חוות דעת והנחיות בנושא נגישות

הנגשה פרטנית עברו אביב אליאסף – גן לב רן - קדימה צורן

גוש : 8852 חלקה: 166

ניתוח מצב קיימט - פער נגישות מרכזיים שנמצאו בסקר הנגישות

דרך נגישה – חניה

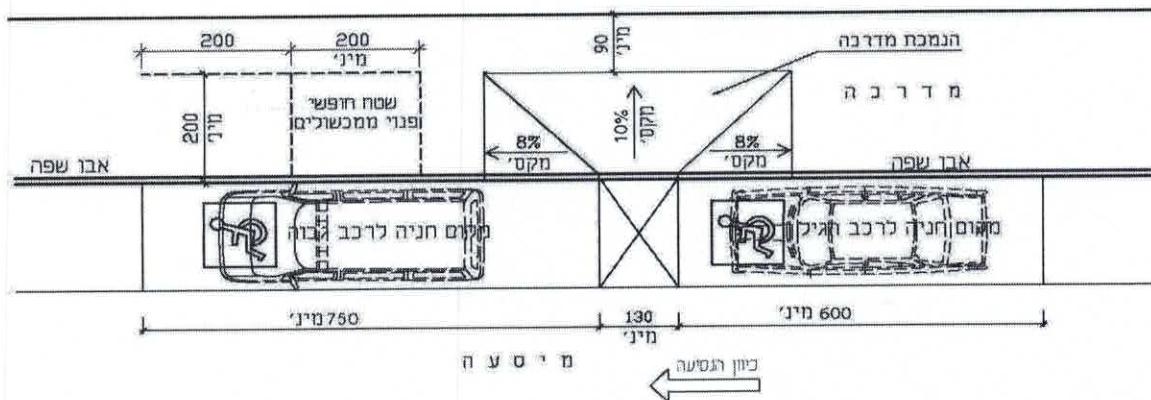
לא קיימים חניית נכדים לרכב גלגל בסמוך לכינסה לגן.

יש לסמן חניה אחת לרכב גבוה במקביל לכיוון הנסיעה קרוב ככל הניתן לכינסה לבית הספר. יתכן ונדרש יהיה להוריד את הגדר הנמצאת על המדרכה בסמוך לחניה כדי לאפשר יצאת בטחה מהרכב למדרכה.

א. אורך החניה יהיה 750 ס"מ לפחות. כדי שהיה אפשר לצאת מהרכב עם מעלה לצד הרכב, יש להשאיר שטח חופשי של 200X200 ס"מ אשר ימוקם למרחק של 200 ס"מ מהקצתה הקדמי של מקום החניה (ראה שרטוט). יש להשאיר גם שטח חופשי ברוחב 130 ס"מ בחלק האחורי של הרכב לטובת רכבים עם מעלה אחריו.

הנמכת מדרכה: יש לדאוג שלא יהיה הפרש גובה במקומות המפגש בין המדרכה לכਬיש, אורך הנמכת המדרכה, ללא האגפים המשופעים יהיה 130 ס"מ. רוחב המדרכה הנוטה מעבר להנמכת המדרכה לא יהיה קטן מ 90 - 5 ס"מ.

מישור משופע בחלק האחורי של האוטו רוחב המישור יהיה ברוחב 110 ס"מ לפחות ואורכו לא גדול מ 150 - 5 ס"מ. שיפוע המישור המשופע לא יהיה גדול מ 8% במידה וילו ניתן לעשות את המישור בשיפוע 8% אפשר שSHIPOU ייה 10% .

שער הכניסה

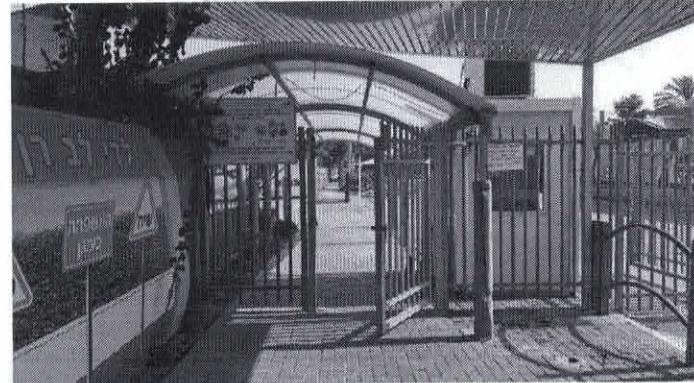
השער שMOVIL לחצר אין ניגוד מספיק חזותי בין השער לגדר בצבע כחול.

1. נדרש לתלות שלט הכוונה לכוכונה הנגישה, (עם חץ והכוונה ברורה) בכניסה הנגישה יהיה שלט שבו מובן שזו הכניסה הנגישה. גובה השימוש וגודלו לפי הוראות שיולוט בהמשר.
2. בשער בכניסה נגישה, שאיןנו ניתן לפתיחה עצמאית מבפנים, תותקן מערכת קשר פנים ("אינטראקום") בגובה עד 140 ס"מ, ע"י לחיצה יגיע עובד לפתח את הדלת באופן מיידי.
3. בכניסות וביציאות שונות למבנה ציר שהפרש בין מפלס פנים המבנה למפלס הקירוב אליו לא עליה על 1 ס"מ.
4. יש לצבעו את השער הכניסה כך שייהי בצבע מנוגד לגדר כדי שאביב יזהה את שער הכניסה, יש לצבעו את השער בצבע מנוגד לגדר צבע כהה.

צהוב/אדום או שחור/לבן

התאמות במרחב הלימוד

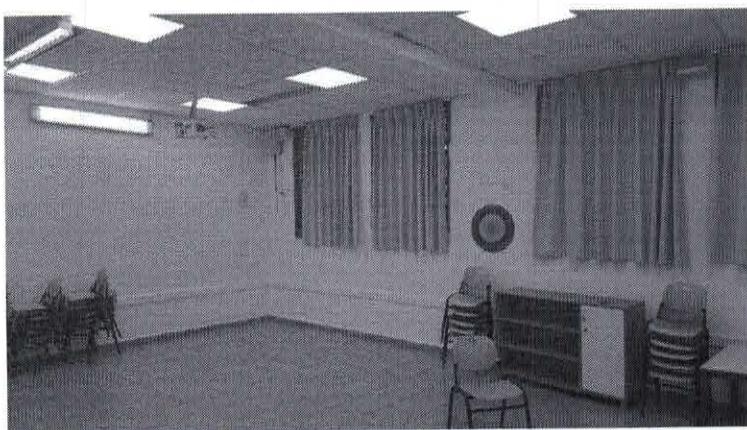
בכיתת הגן ישנן וילונות כנדרש.

א. על אמצעי הפעלה, כגון מתקני תאורה, להיות בניגוד חזותי (מומלץ צהוב זרחני) ומיושן לקיר ובלא פינות חדות.

ב. יש לשנות את התאורה כך שהתאוריה תהיה מותאמת ולא מסנוור הלוח מצד אחד שני חשוב שהתאוריה תאייר את הלוח ואת פניה של המורה.

התאוריה תהיה מסוג לדימס בגוון טבעי K4000, שלושה גופים מעל הלוח ושני גופים למ"ר ד. יש להחליף את הלוח שיהיה בגוון מט ולא מסנוור. יש לבקש מהמורים שיכתבו על הלוח בכתב ניגודי באופן שימושי ביחס לרקע הלוח כדי שאביב יוכל לראותו בברור את הכתוב.

בית שימוש נגיש-

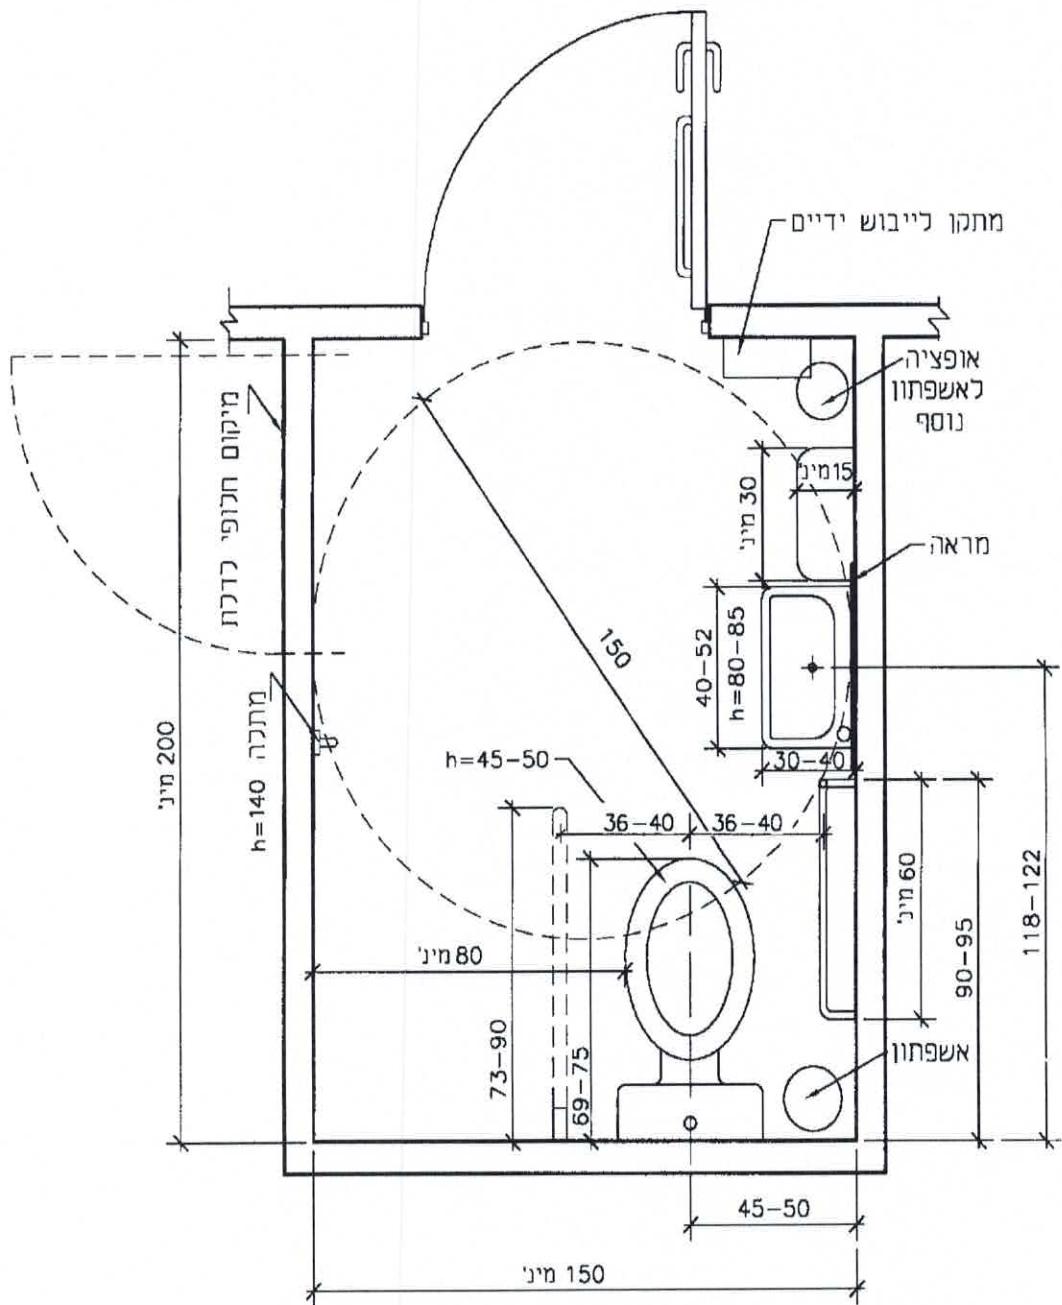
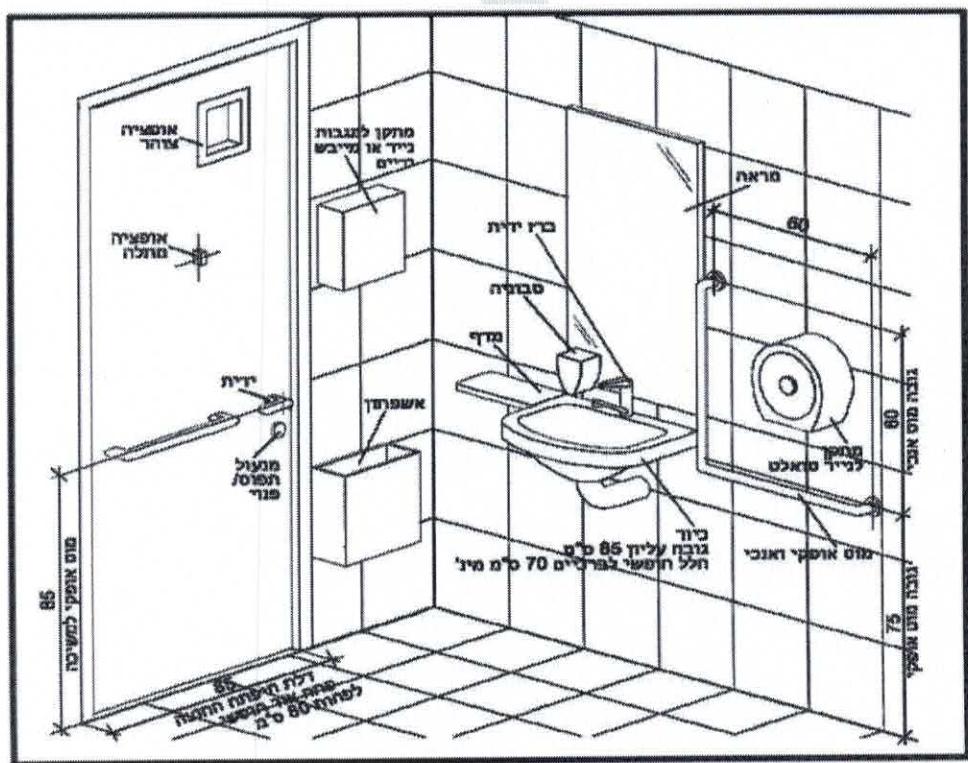
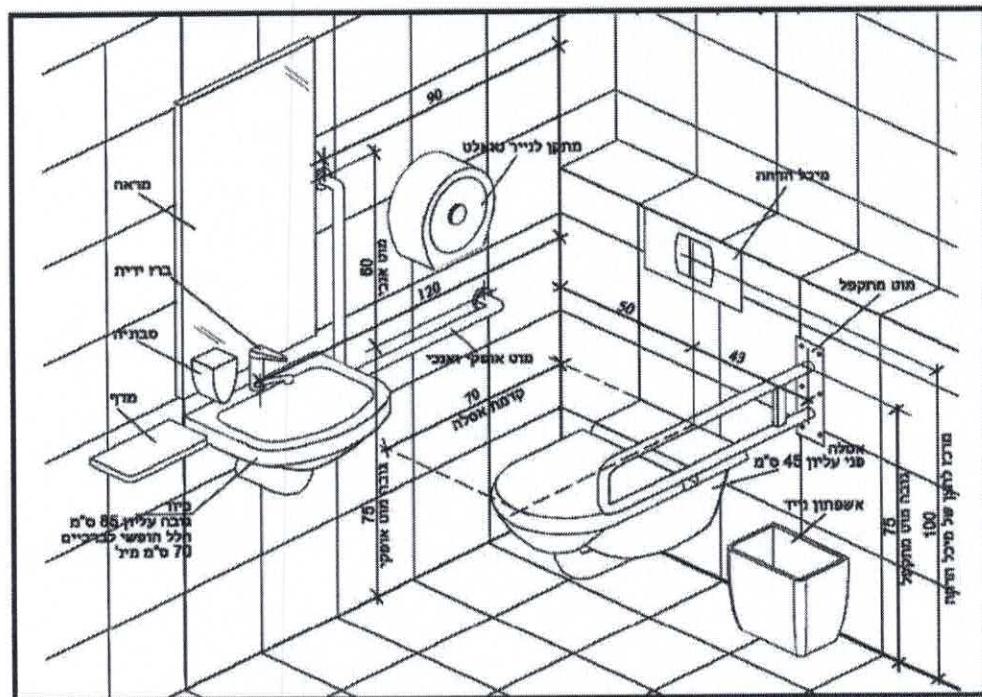
אין שירותי נגישים בתחום הגן
התאמות נגישות לbijoux:

התאמות נגישות לbijoux: יש לצרף שתי שירותים בלבד ולחזקן תא שרכחו של התא יהיה 200 X 150 ס"מ לפחות, ולמקם את האביזרים והקבועות בהתאם להנחיות הבאות:

- יש לבנות תא בית שימוש בכל מדור שירותים לפי ת"י 1918 חלק 3.1 סעיף 2.11.4 נגיש אחד שייהי מיועד לשני המינים, וניתן שייהי זה על ידי איחוד שני התאים הרגילים הרחוקים מהכница לדoor.
- מידות התא יהיו לפחות 1.5/2.0 מ' בין חיפויים. במידה ומיכל ההדחה יוסתר על ידי תוספת בניה, יש להגדיל את אורכו בהתאם, כך שבין עובי הקיר לקיר שמלול האסלה יהיו לפחות 2.0 בין חיפויים.
- יש לסדר קבועות ואביזרים בהתאם לבקשתו לסכמה המצורפת.
- לפני דלת התא ישמר משטח תפקוד שמידותיו 1.30/1.70 מ' או 1.50/1.50 מ' לפחות.
- יש להוסיף שילוט הכוונה מהכница ומടoor השירותים הקיים אל תא בית השימוש הנגיש, וכן שילוט בצד דלת התא הכלול את סמל הנגישות הבינלאומי בהתאם לפיקט השילוט.
